Waterfront Harderwijk

Samenhang materialisatie openbare ruimte | 28 januari 2015 | in opdracht van VOF Waterfront

LODEWIJK BALJON landschapsarchitecten

2.5 Watersportboulevard erftoegangsweg met haaksparkeren

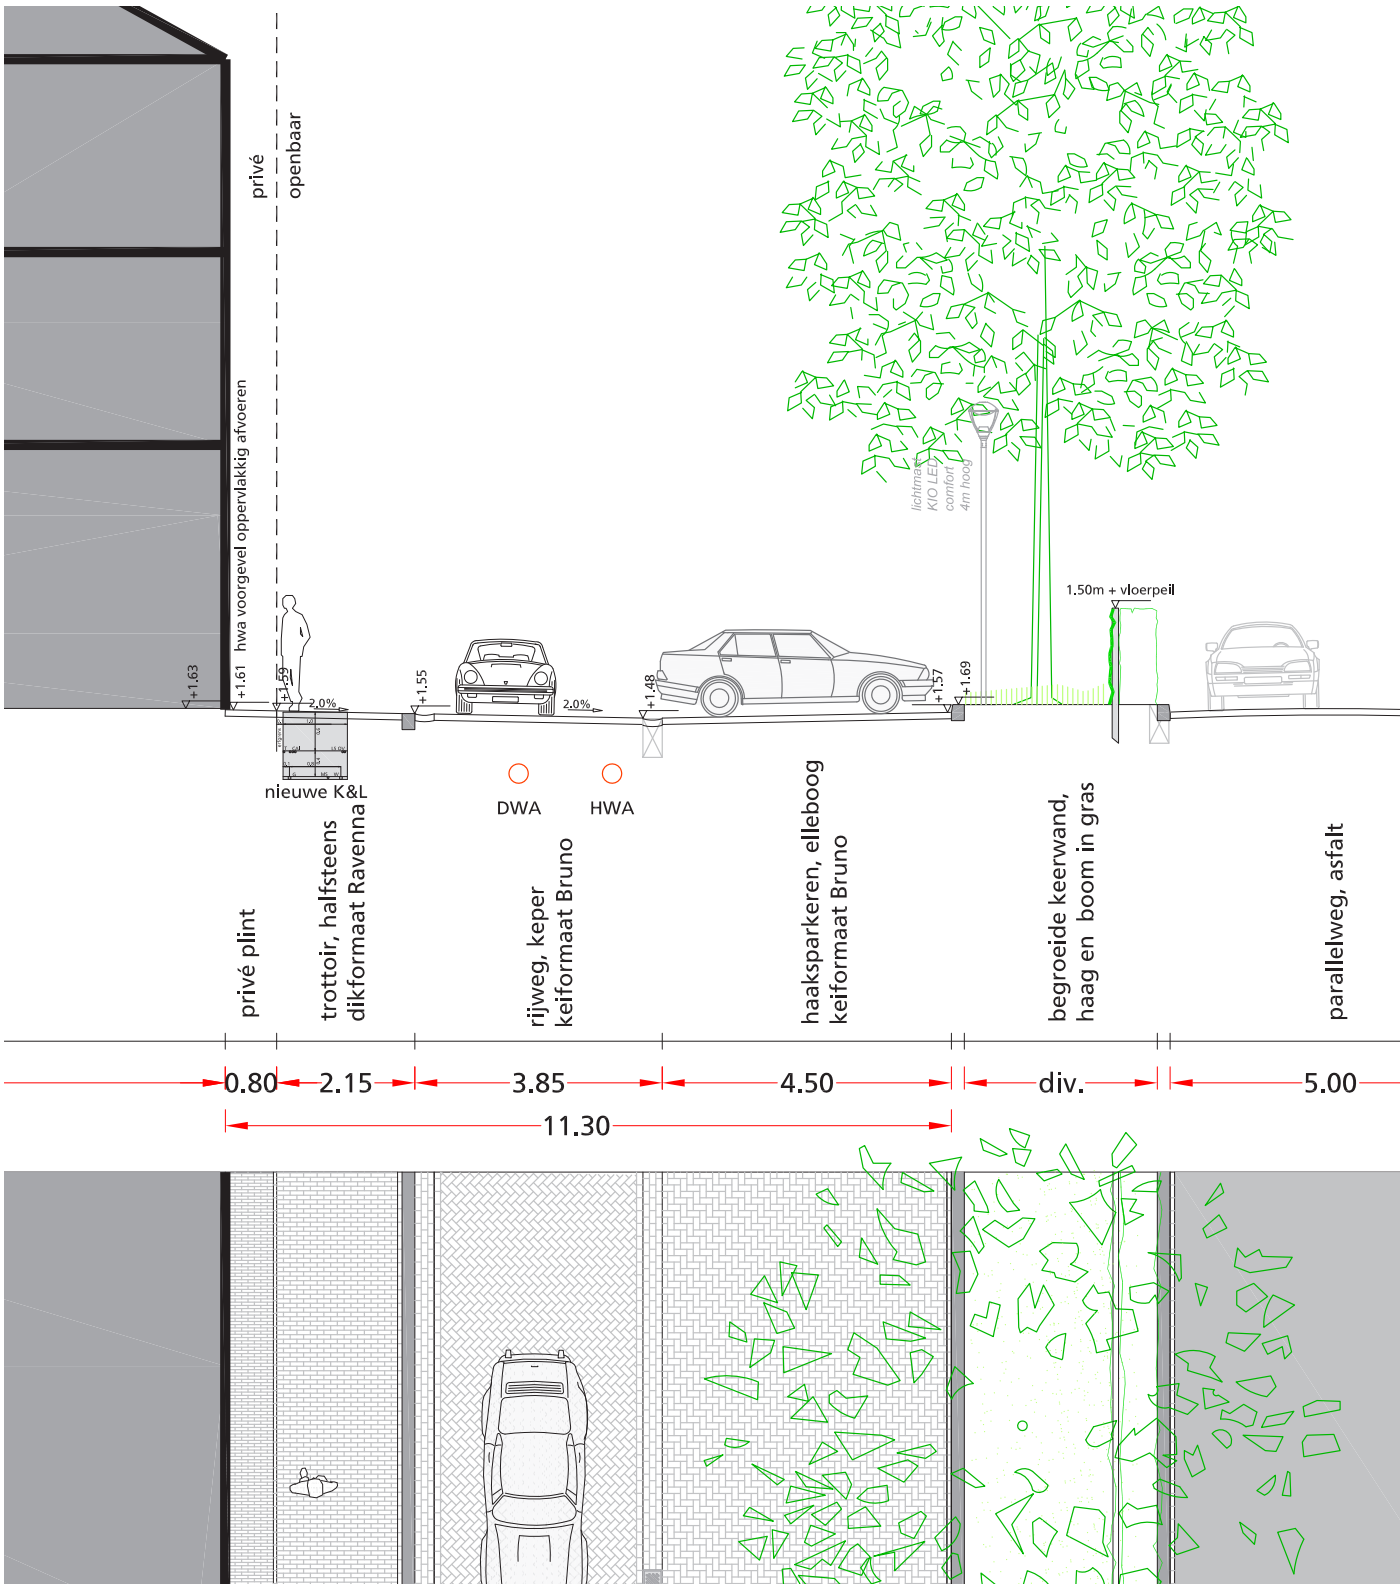
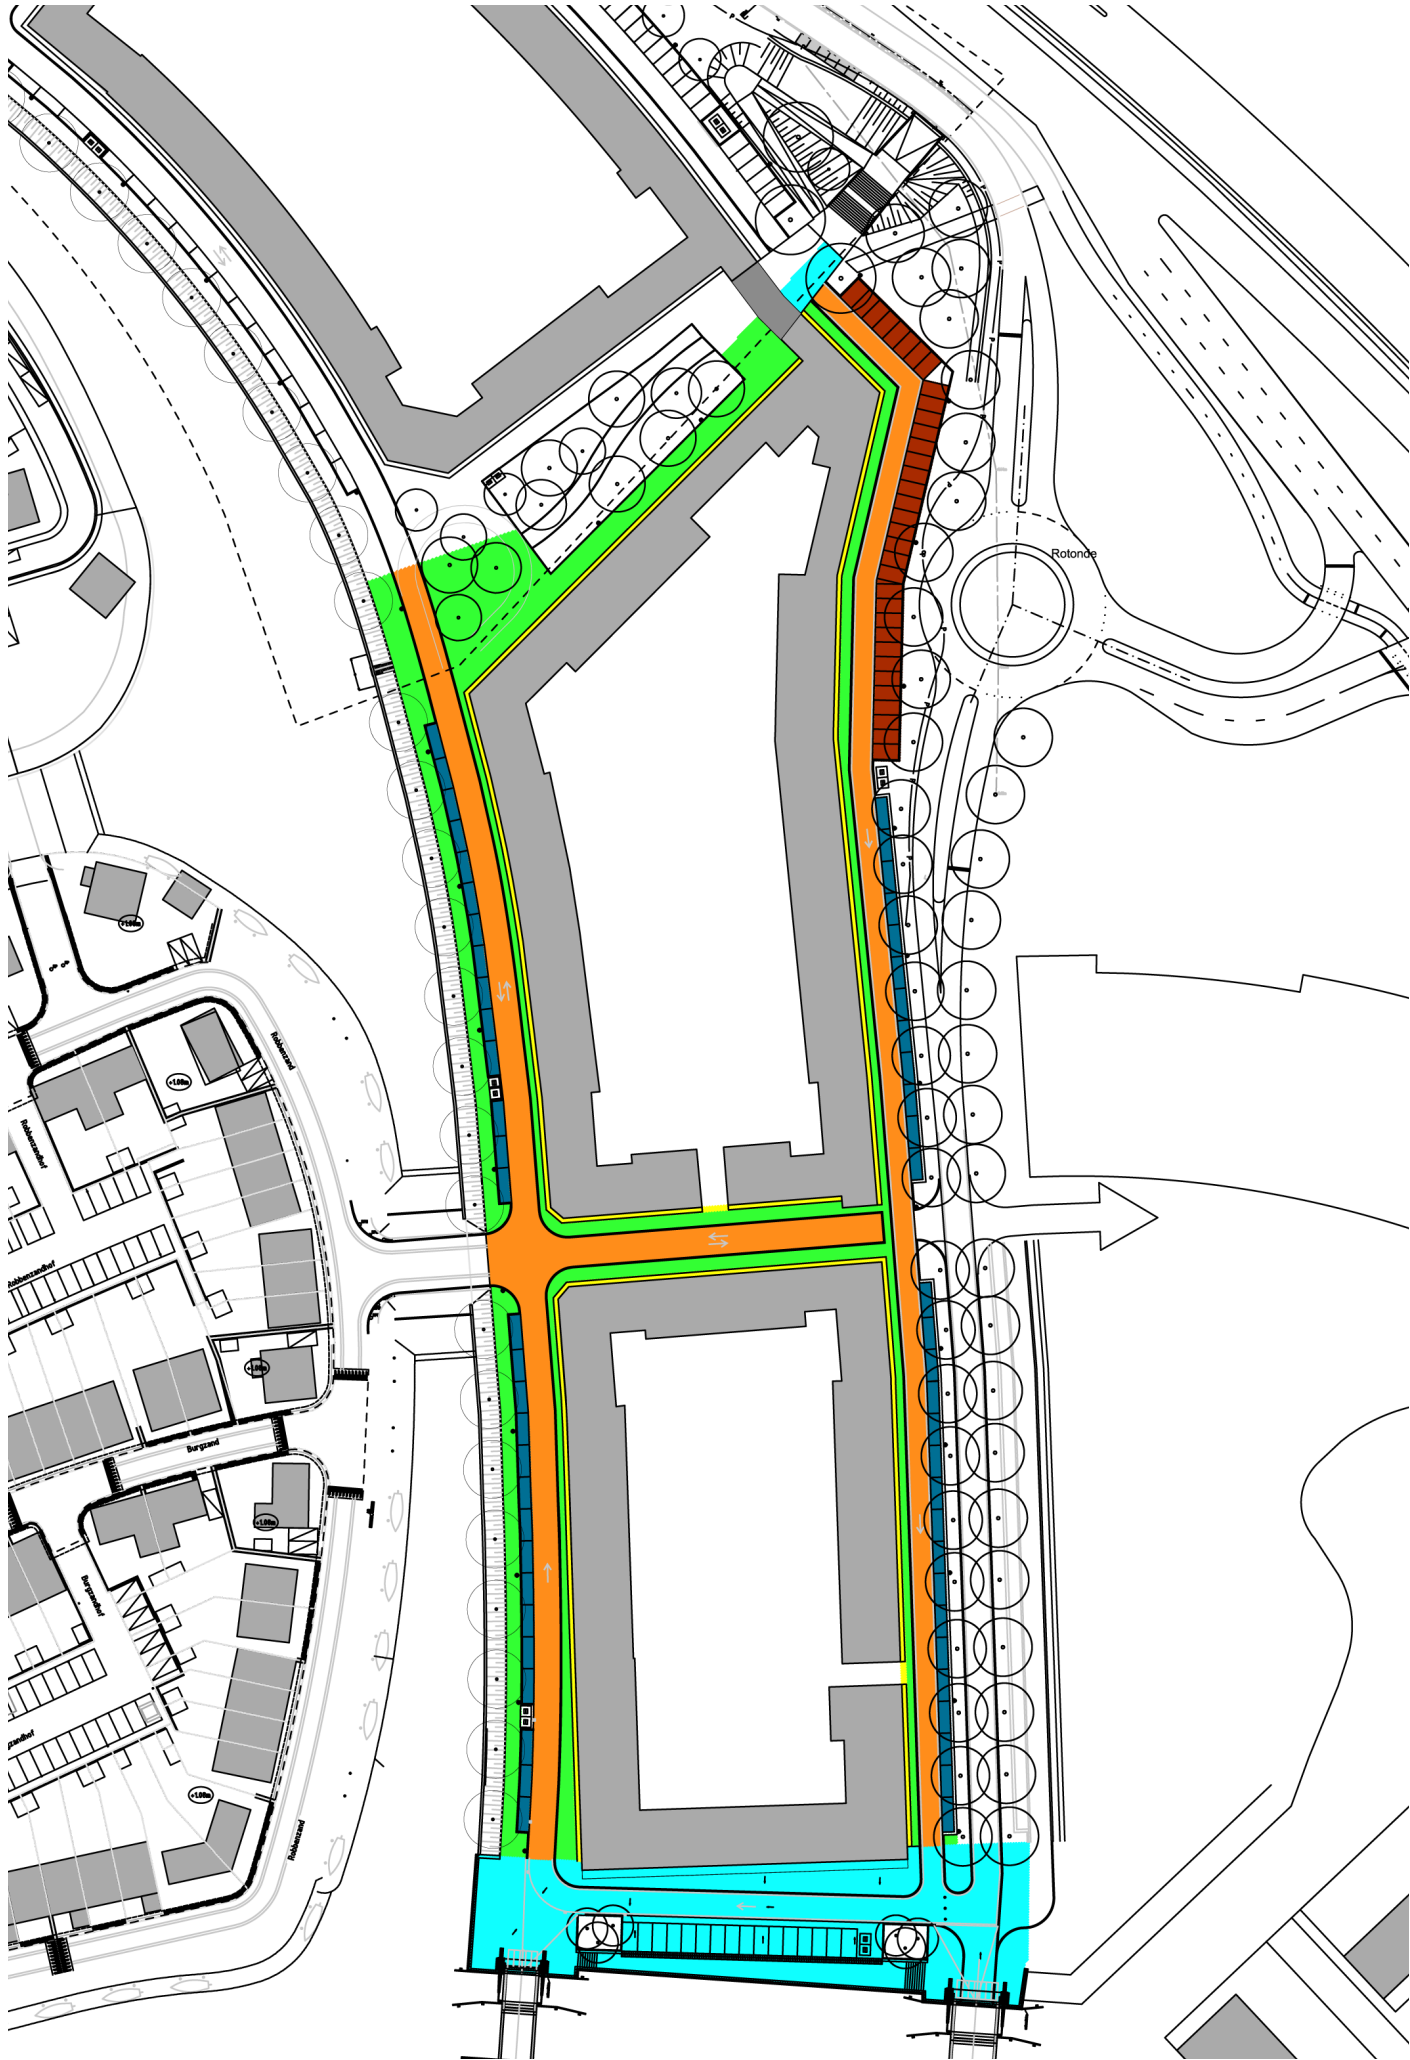
Wijzigingen t.o.v. Hoofdlijnenakkoord en Concept IP

- gebakken materiaal i.p.v. betonstraatstenen t.b.v. sfeer continuïteit van deelgebied
- geluidswal gewijzigd in haag met damwandelementen; ruimte voor boom, beter beheerbaar groen
- (geluidswerende) damwandelementen 1,5m hoog t.o.v. vloerpeil woningen

2.6 De Bakens

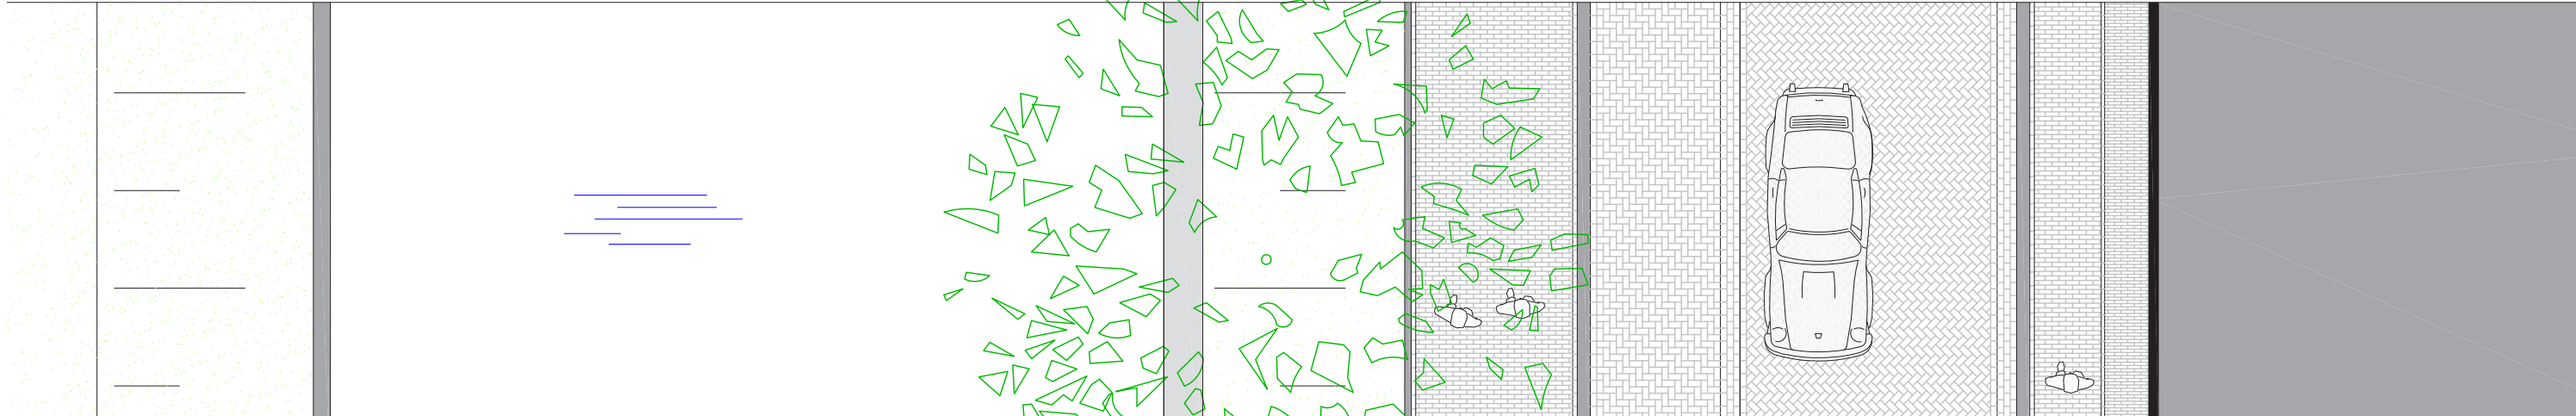
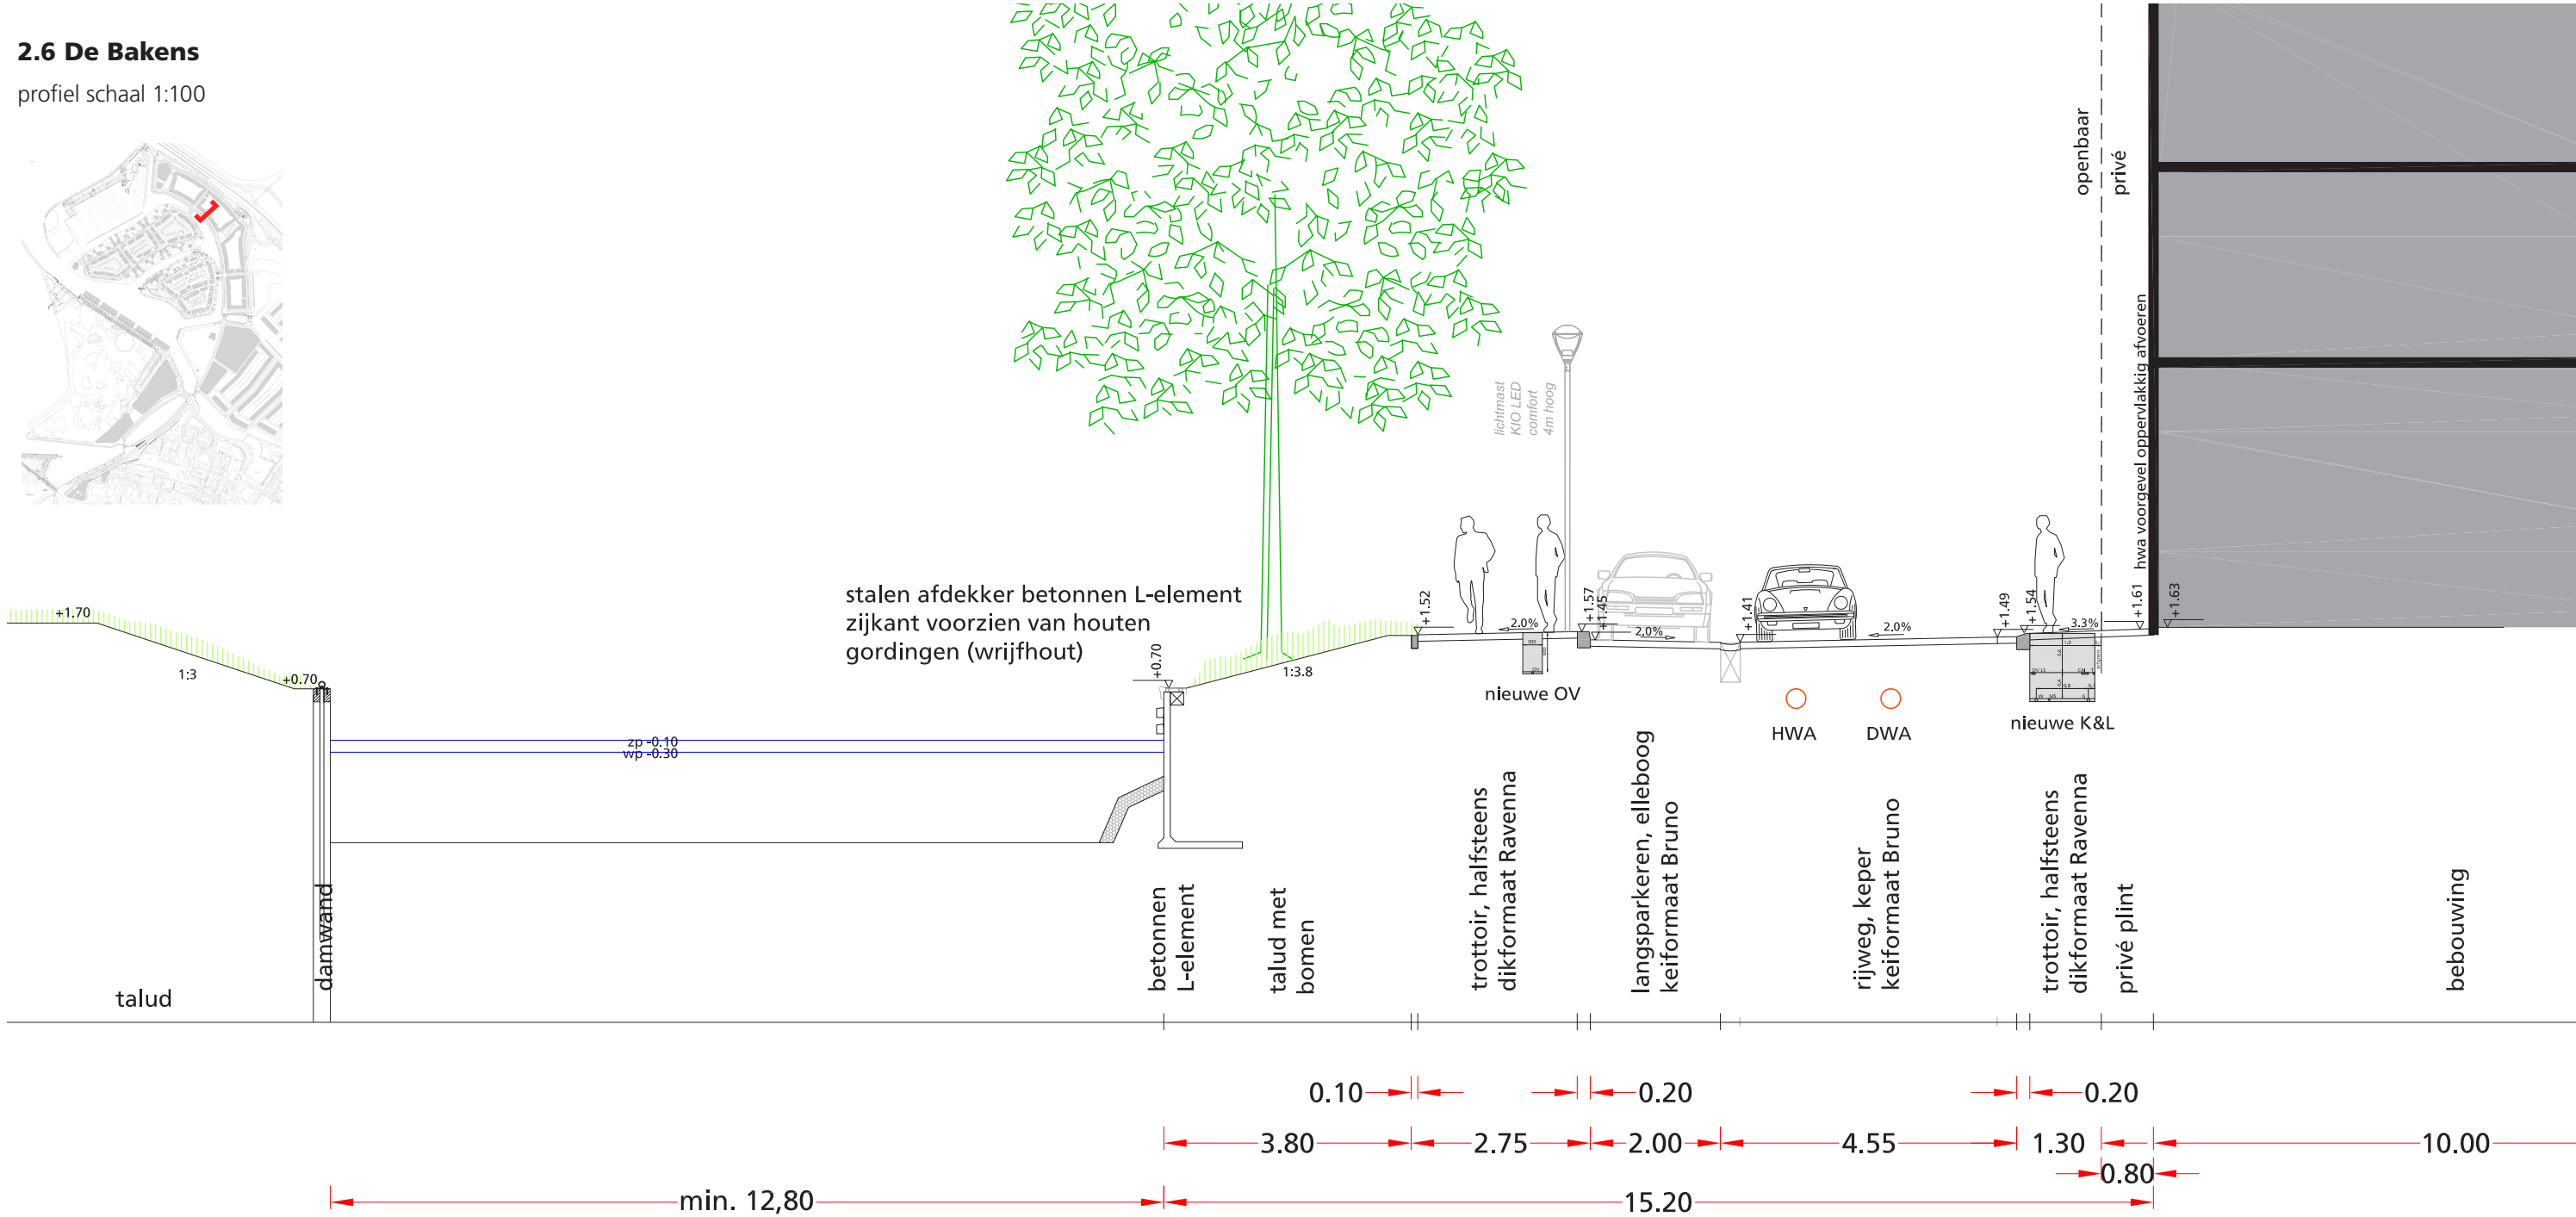
Voorstel tot wijziging kadeconstructie:

In het HLA zijn betonstraatstenen voor de Boulevard en voetpad opgenomen. En de kade dient uitgevoerd te worden in een betonnen keerwand en voorzien van 1 brede houten wrijfgording.

Wijzigingen t.o.v. Hoofdlijnenakkoord:

- gebakken klinkers toe te passen
- de bomen in 1 lijn door te zetten t.b.v. de continuïteit van de Boulevard.
- de betonnen kop te vervangen door een stalen afdekker en de kadewand te voorzien van 2 houten wrijfgordingen.
